CO19210 Ysgol y Wern (Teithio Llesol i'r Ysgol), Llangranog Road

Adroddiad yr Ymgynghoriad

Gorffennaf 2021

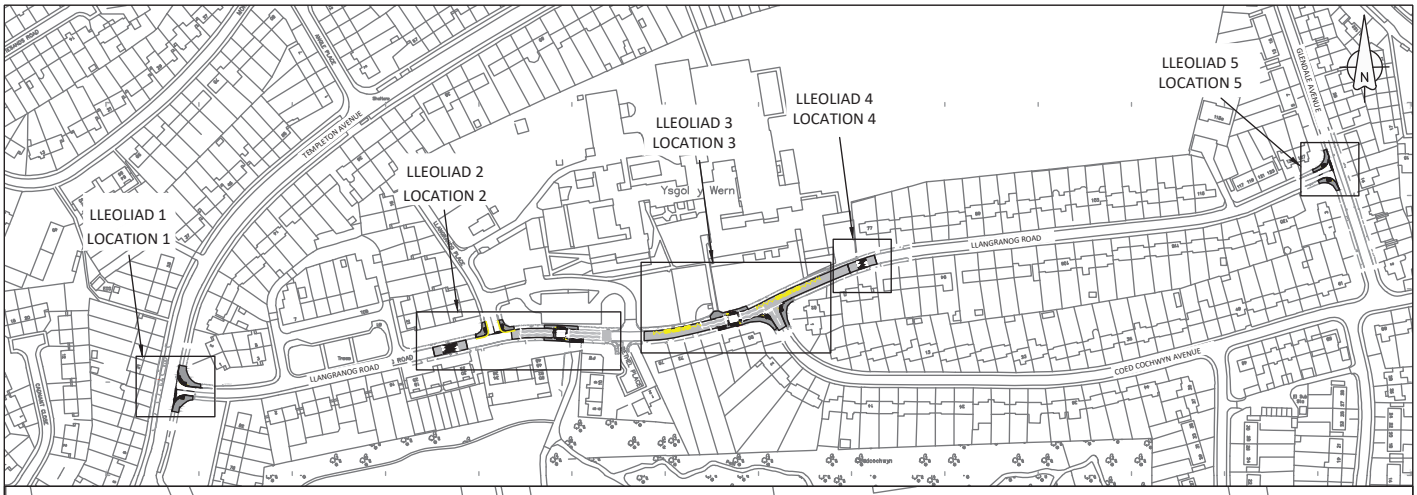
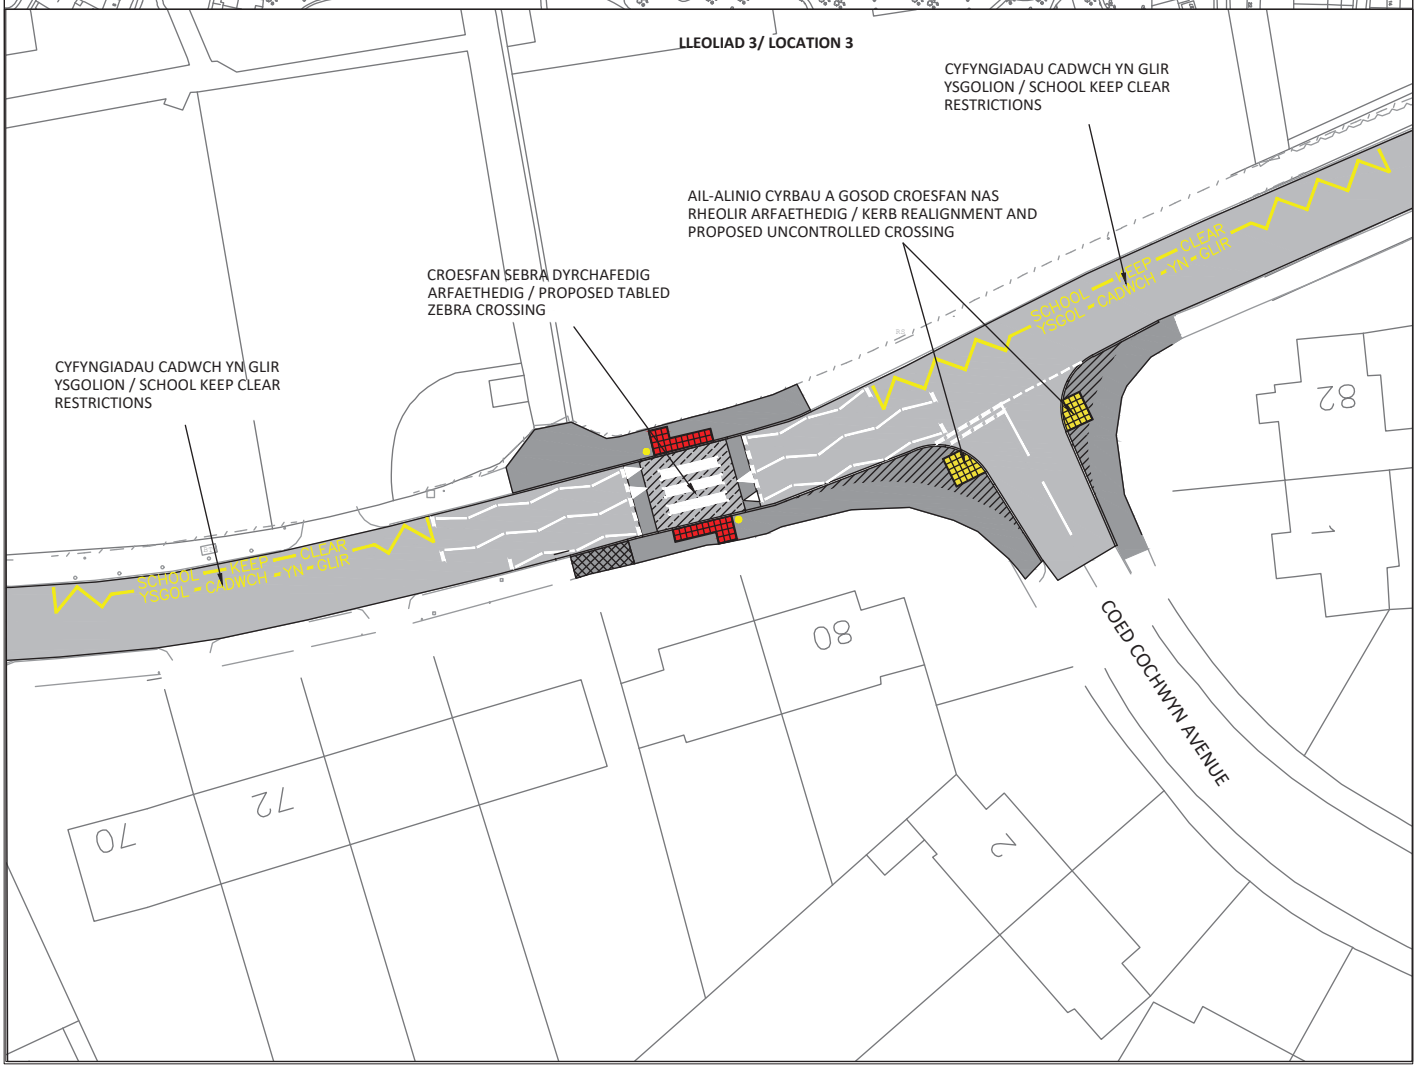
Mater	Ymateb
Roedd preswylwyr yn pryderu y byddai cyflwyno croesfannau sebra yn lleihau nifer y llefydd	Yn dilyn yr ymgynghoriad hwn, rydym yn cynnig lleihau hyd y marciau ffordd igam-ogam. O dan y cynnig hwn,

parcio sydd ar gael ar y stryd ger eu heiddo.	bydd hyn yn osgoi lleihau lle parcio cymaint â phosibl (*gweler y cynllun atodedig*).
Mae trigolion wedi sôn am y posibilrwydd o gyflwyno cyfyngiad unffordd ar hyd Llangranog Road a hefyd ar y ffordd wasanaeth o flaen y siopau.	Byddwn yn adolygu'r ffordd o flaen y siopau i asesu a fyddai system unffordd o fudd i'r lleoliad hwn. Os gellir cyfiawnhau hynny, byddai hyn yn cael ei ddatblygu fel prosiect ar wahân yn ddiweddarach, os bydd cyllid yn caniatáu.
Cafwyd ceisiadau i wella cyffordd Templeton Avenue gyda Thornhill Road	Rydym eisoes wedi ymchwilio i bryderon diogelwch ar y ffyrdd yn y lleoliad hwn, a byddwn yn datblygu cynigion i wneud newidiadau i'r gyffordd. Bydd y prosiect hwn wedyn yn cael ei gyflawni fel cynllun ar wahân pan fydd cyllid yn cael ei ddyrannu yn y dyfodol.
Soniodd preswylydd hefyd y byddai'n ddefnyddiol iawn rhoi croesfan sebra ar Llangranog Road ger y siopau.	Byddwn yn adolygu'r lleoliad hwn i asesu a oes angen croesfan sebra ychwanegol ger y siopau. Os gellir cyfiawnhau hynny, byddai hyn yn cael ei ddatblygu fel prosiect ar wahân yn ddiweddarach, os bydd cyllid yn caniatáu.

Gofynnodd un preswylydd a fyddai'r cynnig yn cael effaith andwyol ar gais ar gyfer man croesi i gerbydau yn y dyfodol.	Rydym wedi adolygu'r lleoliad a byddwn yn lleihau hyd yr igam-ogam, ni fydd y groesfan sebra yn effeithio ar unrhyw gais yn y dyfodol ar gyfer man croesi i gerbydau.
Gofynnodd rhai preswylwyr am gyfyngiadau parcio ychwanegol fel llefydd parcio i breswylwyr, llefydd parcio i'r anabl a llinellau melyn dwbl hefyd.	Nid oes unrhyw newidiadau arfaethedig i Orchmynion Rheoli Traffig fel rhan o'r cynllun hwn, dylid cyfeirio unrhyw geisiadau am Orchmynion Rheoli Traffig at y tîm Gorchmynion Rheoli Traffig i ymchwilio iddynt, gallwch gysylltu â'r tîm drwy'r manylion isod: Tîm Gorchmynion Rheoli Traffig, Cyngor Caerdydd, Ystafell 301, Neuadd y Sir, Glanfa'r Iwerydd, Caerdydd CF10 4UW gwasanaethaucymdogaeth-cymorthbusnes@caerdydd.gov.uk.
Mynegwyd pryderon ynghylch tynhau cyffordd Coed Cochwyn / Llangranog Road	Er y bydd lled y ffyrdd o amgylch nifer o gyffyrdd yn cael ei leihau, bydd digon o le o hyd i draffig lifo'r ddwy ffordd drwy'r cyffyrdd hyn. O ganlyniad i leihau lled y ffyrdd, bydd yn rhaid i gerbydau arafu wrth nesáu at y gyffordd. Mae ymarferion wedi'u cynnal yn ystod y cam dylunio cysyniadol sydd wedi dangos bod modd i gerbydau droi

O ystyried yr ymgynghoriad cyhoeddus, cynigir **bwrw ymlaen** â'r cynnig diwygiedig fel y dangosir ar y cynllun amgaeedig.

Yn dilyn yr ymgynghoriad diweddar ar newidiadau arfaethedig i'r briffordd, mae'r Cyngor yn paratoi i weithredu'r cynllun rheoli traffig yn seiliedig ar y cynllun diwygiedig a welir. Mae rhagor o fanylion am yr ymgynghori hwn ar gael yn www.caerdydd.gov.uk/ Projectautrafnidiaeth ar y ddolen 'gweld ymgynghoriadau'.
